Porsche Carrera Cup France 2026

Note Technique 10/2026

NOUVELLE ANTENNE GPS

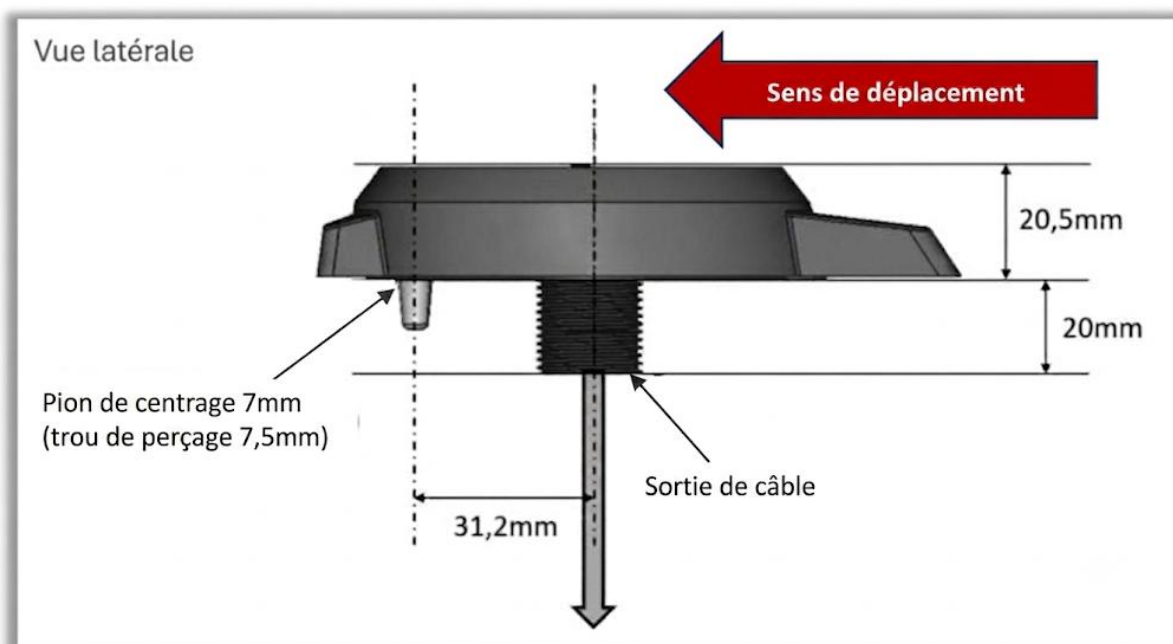
Porsche Motorsport vous informe qu'une nouvelle antenne GPS est disponible pour votre Porsche 911 GT3 Cup. Cette antenne est visuellement identique à celle de la 911 Cup (992 gen II), mais ne fonctionne pas avec le même software.

Les antennes pour ces deux modèles ne doivent donc pas être interverties, au risque de ne pas fonctionner.

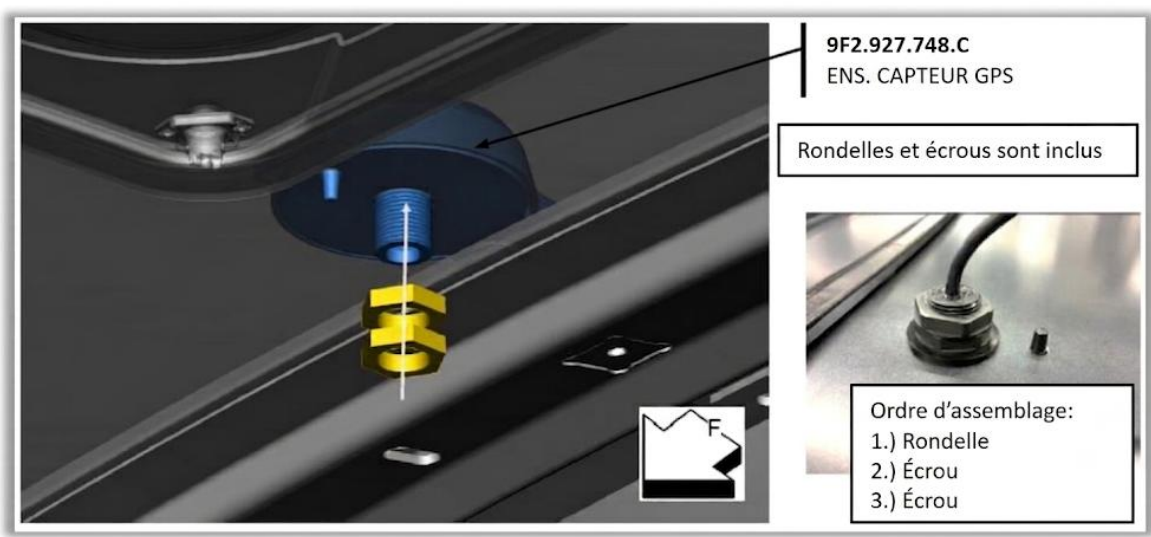
Lors de l'assemblage, veuillez noter que (en plus du perçage principal Ø20,5mm) un autre trou au Ø7,5mm doit être percé pour le pion de centrage de l'antenne. Ce trou doit être positionné à une distance de 31,2mm du centre du perçage principal, vers l'avant du véhicule, dans l'alignement de l'axe longitudinal. Aucun gabarit n'est toutefois requis.

L'antenne doit alors être montée sur le véhicule en suivant les étapes ci-dessous :

- 1- Desserrer les écrous de la partie filetée
- 2- Insérer l'antenne GPS dans les perçages depuis l'extérieur
- 3- Positionner la rondelle par l'intérieur
- 4- Serrer le premier écrou à **6 N.m** maximum et serrer le contre-écrou

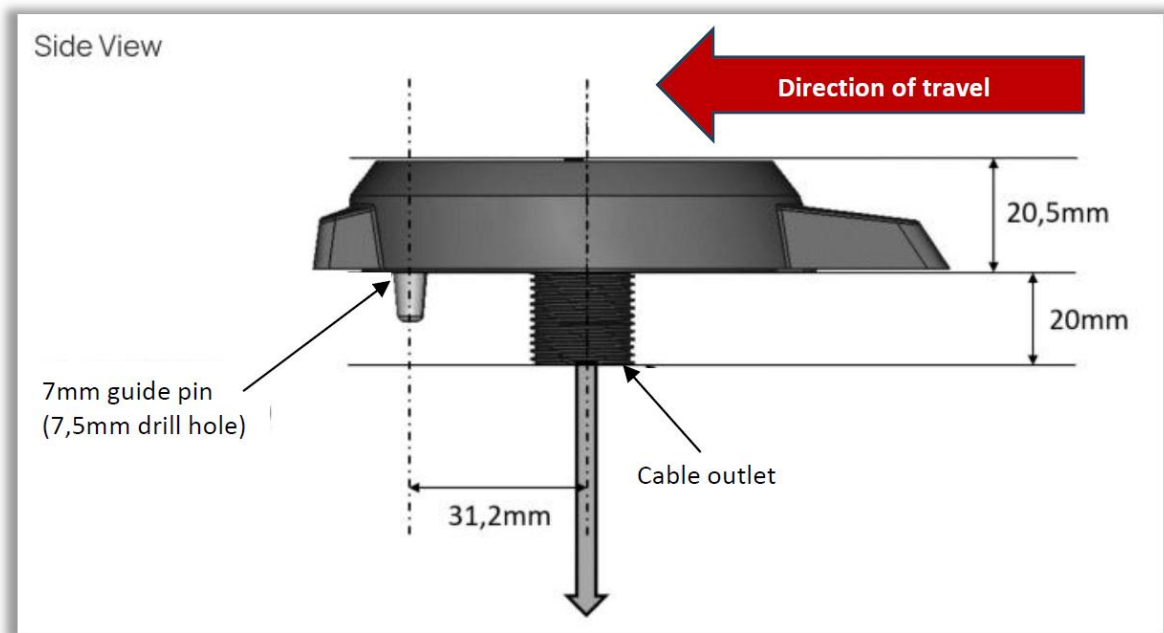
Porsche Motorsport informs that a new GPS antenna is available for the 911 GT3 Cup model. This antenna is visually identical to the one for the 911 Cup (992 II) but differs in terms of software.

The antennas for the two models must therefore not be interchanged, as this will result in a loss of functionality.

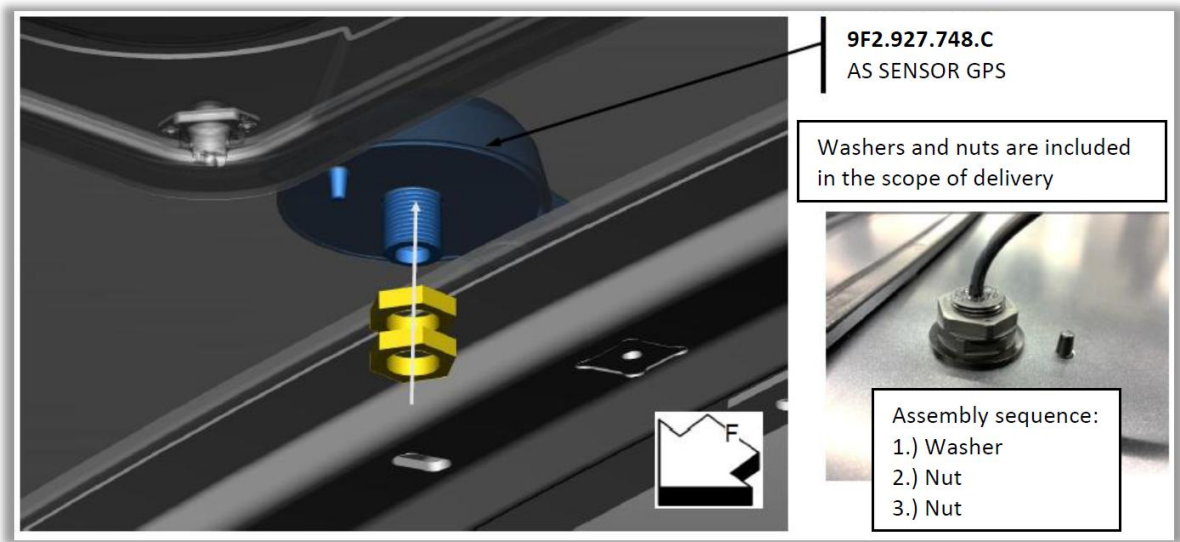
When fitting, please note that, in addition to the $\varnothing 20,5\text{mm}$ main hole, a further $\varnothing 7,5\text{mm}$ hole must be drilled for the guide pin of the new antenna. This hole should be drilled at a distance of 31.2mm from the centre of the main hole towards the front of the vehicle, parallel to the vehicle's longitudinal axis. A template is not required for this.

The antenna should then be fitted to the vehicle in the following order:

- 1 - Loosen the nuts from the thread
- 2 - Insert the GPS antenna through the hole from the outside
- 3 - Thread the washer through
- 4 - Tighten the nuts to a maximum of **6Nm** and lock the nuts against each other
